Bauleitplanung der Gemeinde Niedernhausen, Ortsteil Niedernhausen
Vorhabenbezogener Bebauungsplan Nr. 1/2020 „Im Autal“ – 5. Änderung
Offenlage gemäß § 3 Abs. 2 BauGB i.V.m. § 4 Abs. 2 BauGB
Ihr Schreiben per E-Mail vom 15.08.2023

Bebauungsplan: **Nr. 1/2020 "Im Autal" - 5. Änderung**

**Gemeinde Niedernhausen – Vorhabenbezogener Bebauungsplan Nr. 1 / 2020 „Im
Autal“ – 5. Änderung**

Trassenauskunft Kabel

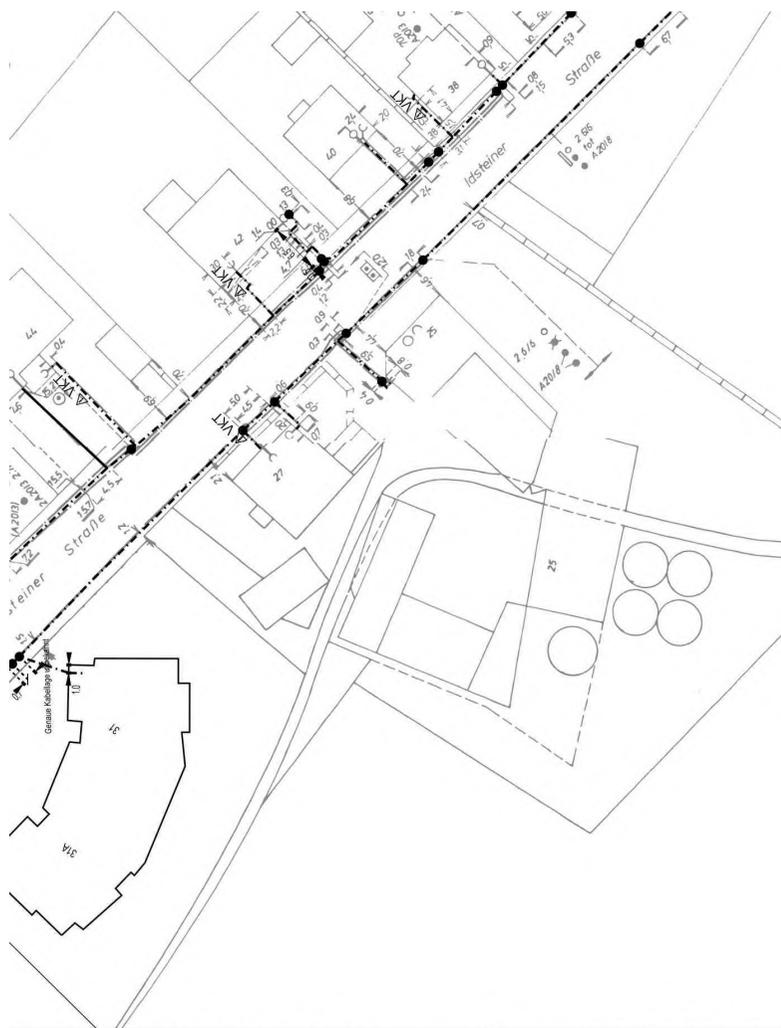
Im Planbereich befinden sich Telekommunikationslinien der Telekom. Die aktuellen Pläne sind unter <https://trassenauskunftkabel.telekom.de/start.html> ersichtlich und jederzeit einsehbar.

In allen Straßen bzw. Gehwegen sind geeignete und ausreichende Trassen mit einer Leitungszone in einer Breite von ca. 0,3 m für die Unterbringung der Telekommunikationslinien der Telekom vorzusehen.

Die allgemeinen Hinweise zu den Erschließungserfordernissen werden zur Kenntnis genommen und in die Begründung zum Bebauungsplan als Hinweis aufgenommen. Planungsrechtlich relevante Auswirkungen im Sinne von Festsetzungen ergeben sich daraus nicht. Die Berücksichtigung und der Umgang mit den Anlagen werden in der Begründung klargestellt.

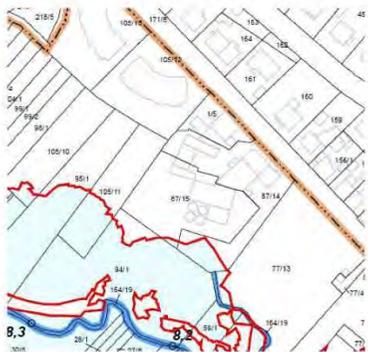
Die Inhalte meiner Stellungnahme vom 19. Januar 2022 zum o.g. BBP in der vorherigen Behördenbeteiligung wurden in angemessenem Umfang umgesetzt. Allerdings wurde zwischenzeitlich das Überschwemmungsgebiet des Schwarzbachsystems neu festgesetzt. Ein Teilbereich des Plangebietes befindet sich nun im rechtskräftig festgesetzten Überschwemmungsgebiet (vgl. nachfolgende Abbildung).

Begründung zum Bebauungsplan (Kapitel 9.9, Unterüberschrift „Gewässer / Überschwemmungsgebiet“, S. 21 und Kapitel 12.1, Unterüberschrift „Rechtskräftig festgesetztes Überschwemmungsgebiet, S. 26). Zudem bitte ich um Anpassung der Nummer 2.5 der textlichen Festsetzung und Ergänzung der Verbotstatbestände des § 78a Wasserhaushaltsgesetz.
